ID: 8046

Proposta “repowering” società I.V.P.C. S.r.l. “ Procedura 8046

”Progetto di rifacimento e potenziamento di un impianto eolico esistente, con la contestuale installazione di n. 24 aerogeneratori della potenza nominale unitaria di 6,1 MW ciascuno e delle relative opere di connessione alla RTN, per una potenza complessiva pari a 103,70 MW, ricadente nei Comuni di San Marco dei Cavoti, Molinara, San Giorgio la Molara, Baselice e Foiano di Valfortore, in provincia di Benevento.”della potenza complessiva nominale di 103,70 Mw

Proposta di Repowering impianto eolico proponente IVPC s.r.l. - C.P. 8046

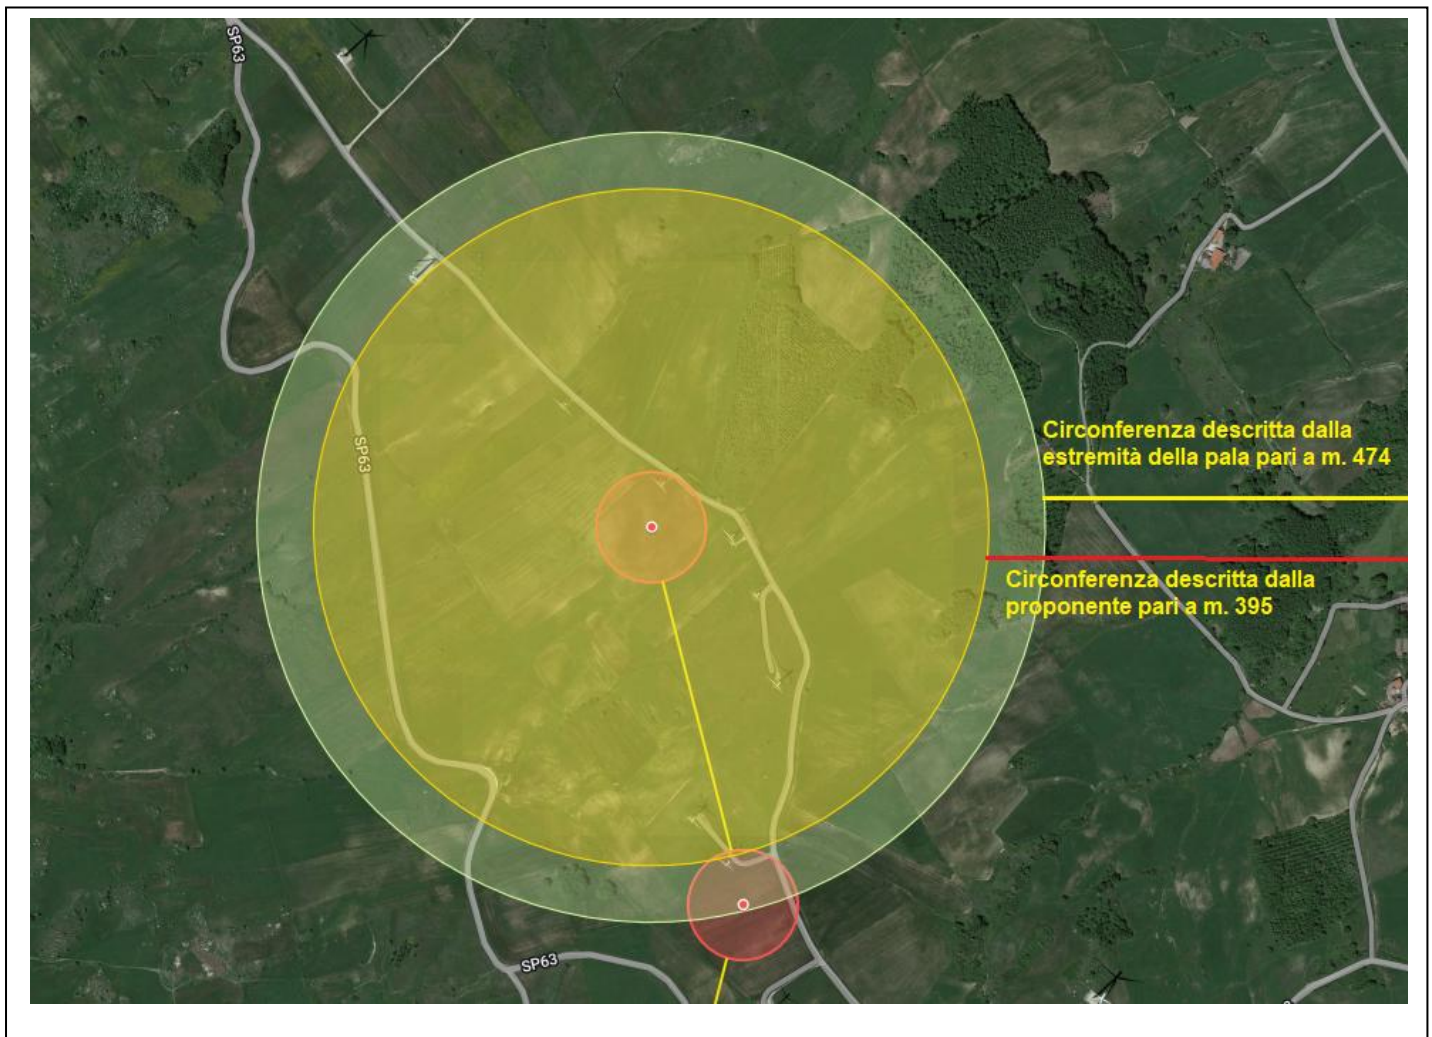
Fornire un elaborato grafico, su recente supporto cartografico, in opportuna scala, in cui siano riportati per ogni aerogeneratore **tre cerchi concentrici aventi dimensione pari a 3, 5 e 7 diametri del cerchio descritto dall'estremità della pala.**

Dall'analisi dell'allegato tecnico INT_1_1_d_ALL_1.pdf allegato alle integrazioni richieste dalla Commissione Tecnica suddetta è stato verificato che la proponente I.V.P.C. s.r.l., nella elaborazione grafica richiesta da dove si dovrebbe evincere il rispetto delle distanze degli aerogeneratori così come richiesto dalla Commissione Tecnica PNRR-PNIEC rispetto al vento prevalente ed al vento non prevalente attraverso la costruzione di tre cerchi concentrici aventi dimensioni di 3, 5 e 7 diametri, **le prescrizioni commissariali NON sono state soddisfatte in quanto, dalla verifica, risulta che i cerchi hanno come origine il centro del sostegno dell'aerogeneratore e non, come richiesto, "descritto dall'estremità della pala".**

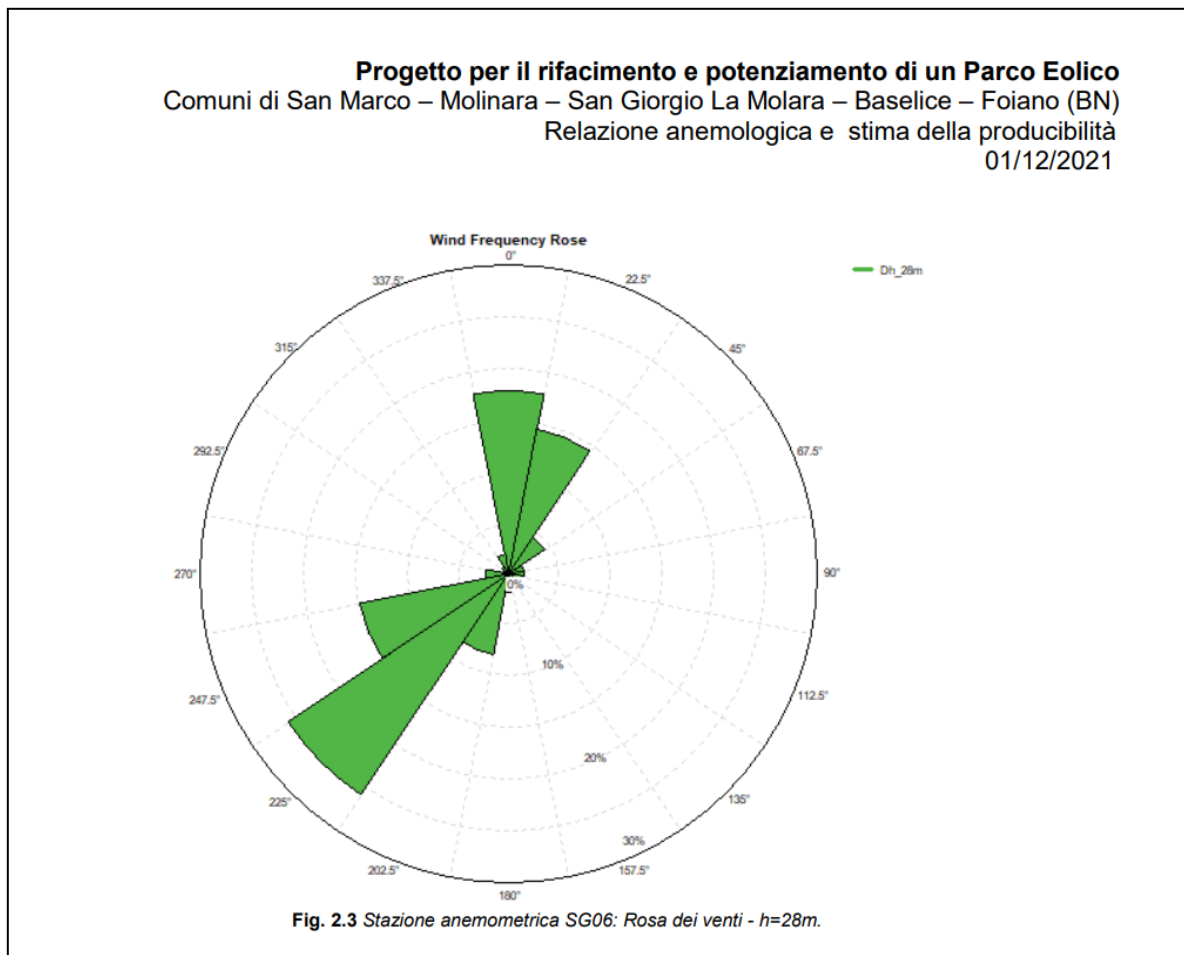
Come si evince dal tabulato delle misure rilevate secondo quanto richiesto dalla Commissione Tecnica PNRR-PNIEC Ministeriale (di colore rosso) la quasi totalità degli aerogeneratori non rispettano le distanze minime previste sia rispetto alla direzione prevalente del vento sia rispetto alla sua direzione perpendicolare.

Ricostruzione grafica dell'impianto con distanze tra aerogeneratori e frecce di direzione dei venti prevalenti. Le distanze minime sono state misurate "dagli estremi delle pale degli aerogeneratori" come richiesto dalla Commissione Tecnica PNRR-PNIEC

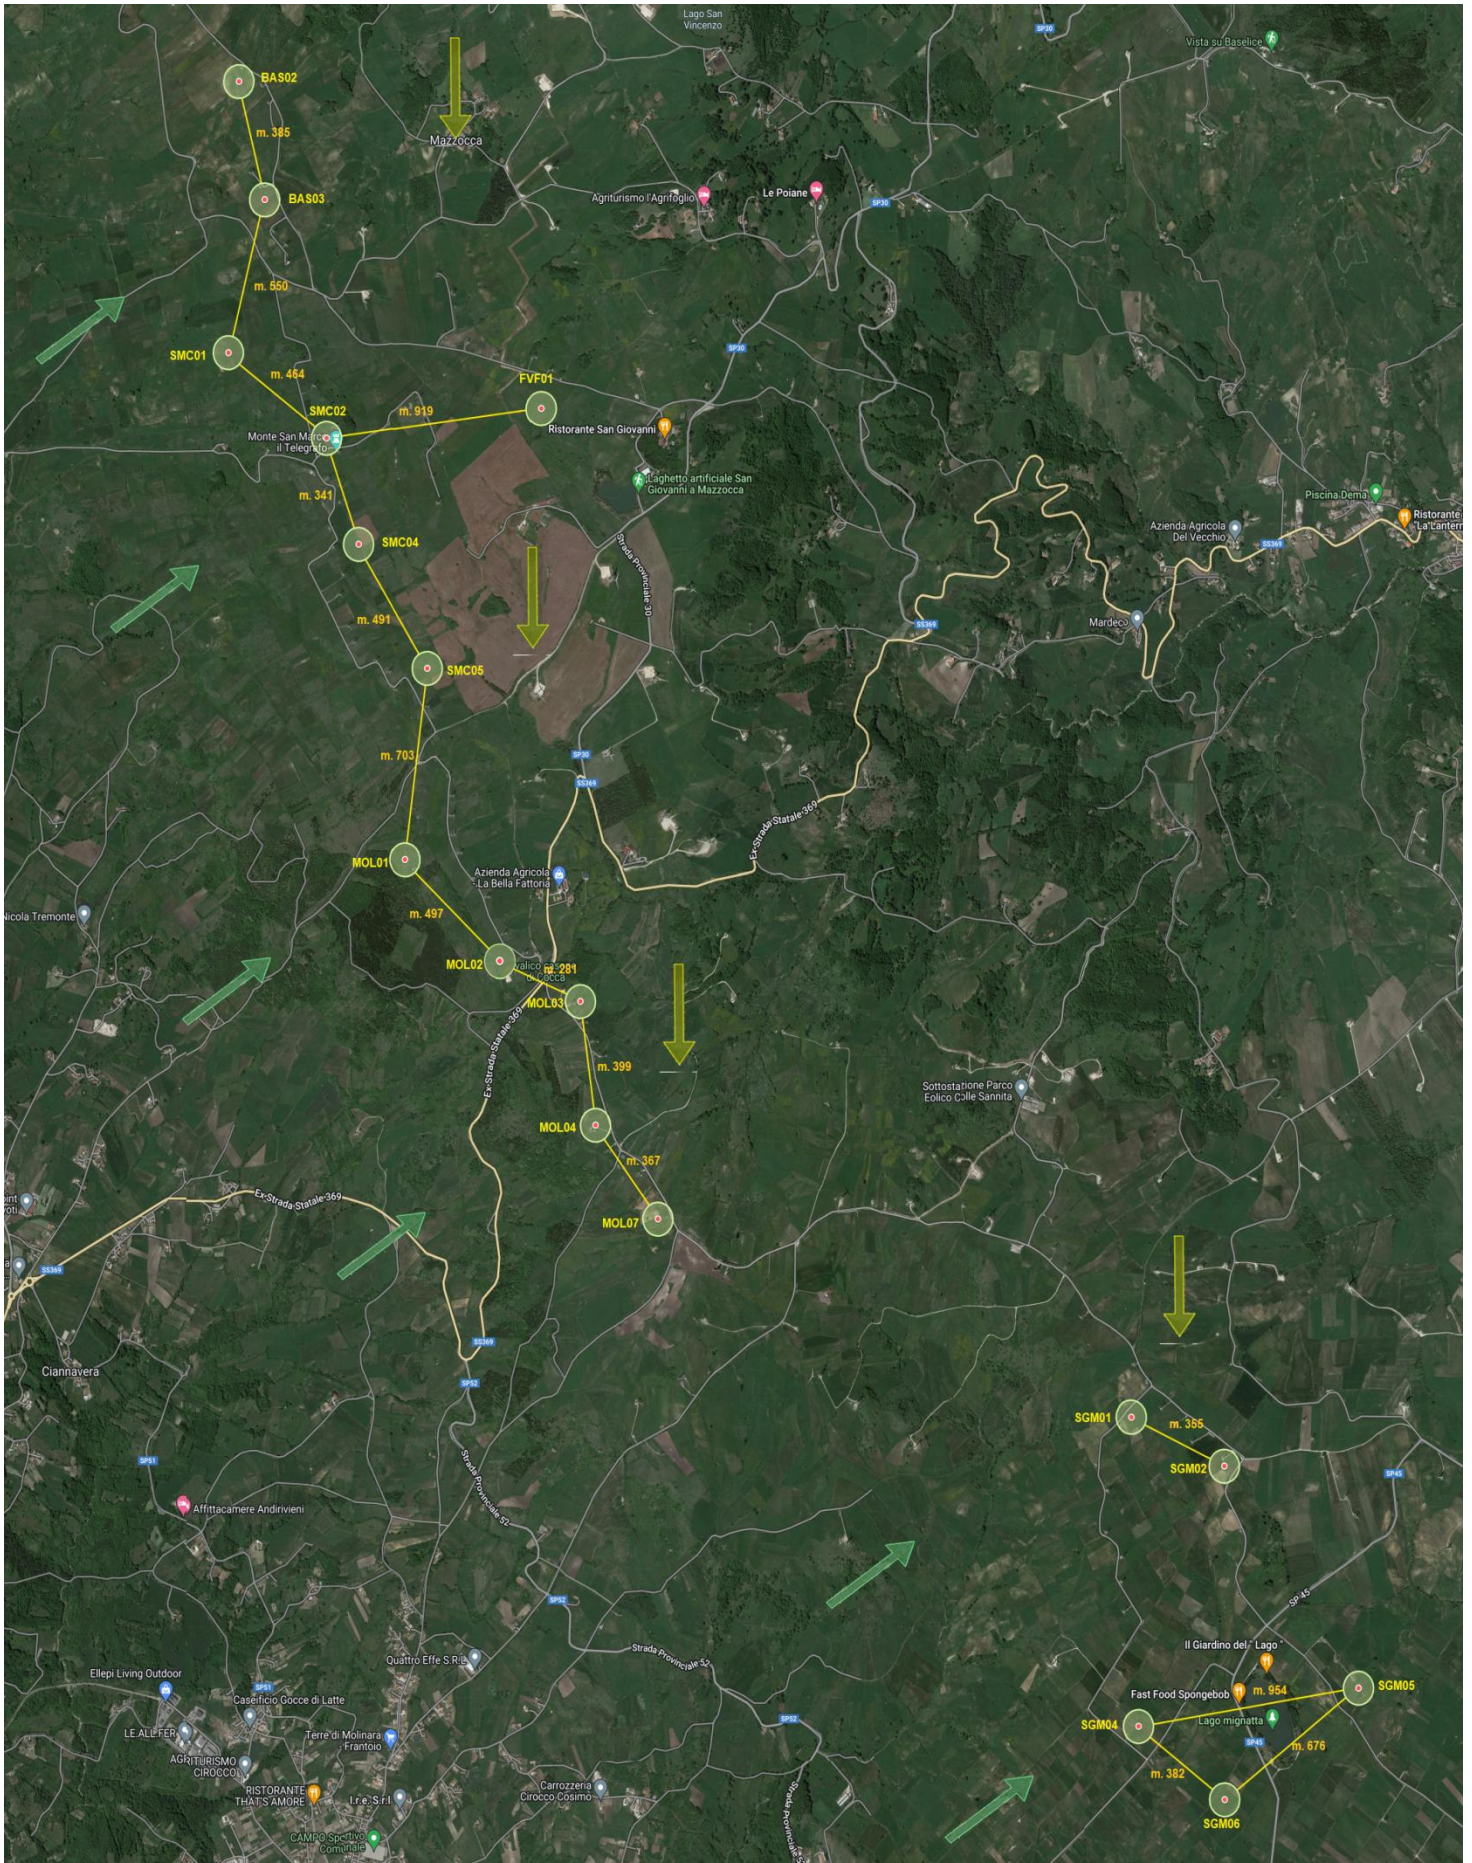
Pertanto verificando i cerchi concentrici disegnati dalla proponente partendo dall'estremità della pala, come richiesto dalla Commissione Tecnica, le distanze risultano essere pari a m. 395 (3 volte il diametro), m. 711 (5 volte il diametro) e m. 1.027 (7 volte il diametro) mentre quella richiesta deve soddisfare le misure di m. 474 (3 volte il diametro), m. 790 (5 volte il diametro) e m. 1.106 (7 volte il diametro) misurata dalla estremità della pala.

Pertanto per il corretto disegno geometrico delle circonferenze, nel rispetto delle prescrizioni poste dalla Commissione Tecnica PNRR-PNIEC di 3, 5 e 7 diametri descritti dall'estremità della pala, le misure di m. 474, 790 e 1.106 devono essere aumentate della misura di m. 79 che è la misura del raggio del rotore così da descrivere le circonferenze corrette nel rispetto delle prescrizioni della Commissione Tecnica PNRR –PNIEC e del D.M. 10/09/010

E' comunque da osservare che dai rilievi anemometrici effettuati e pubblicati dalla proponente nel bacino eolico oggetto del progetto, oltre al vento prevalente proveniente dal **settore 202.5° - 247.5°** è individuato un **secondo vento prevalente** (anche se di poco inferiore in termini di intensità) proveniente dal **settore 0°- 45°**.

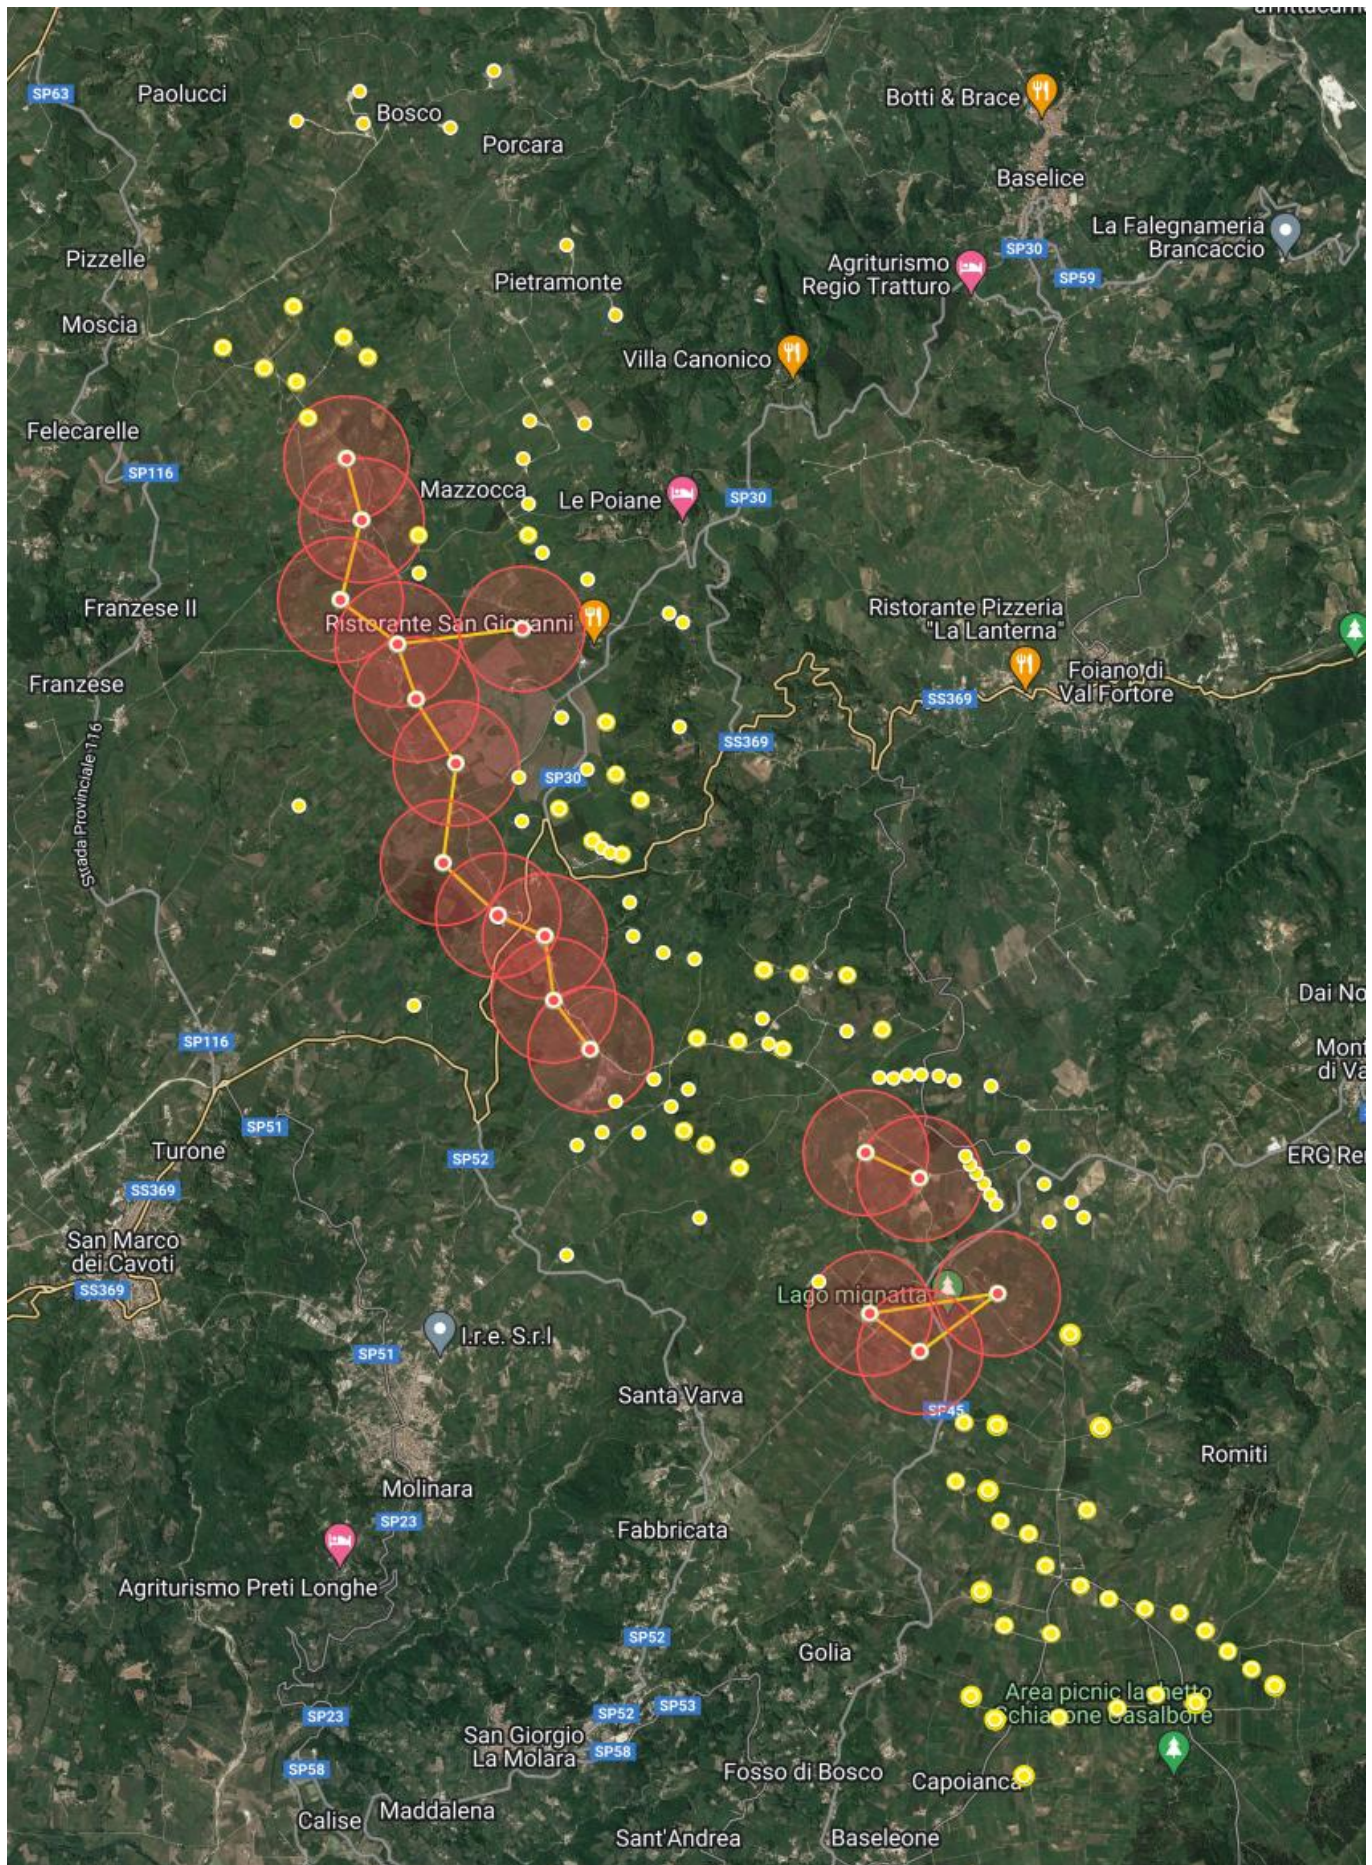
Inoltre si osserva che la società proponente I.V.P.C. s.r.l., nell’elaborato presentato ha completamente ignorato tale disposizione anche in presenza di aerogeneratori già operanti adiacenti all’impianto oggetto di valutazione che, se approvato, creerebbe dei conflitti con le altre società già operanti.
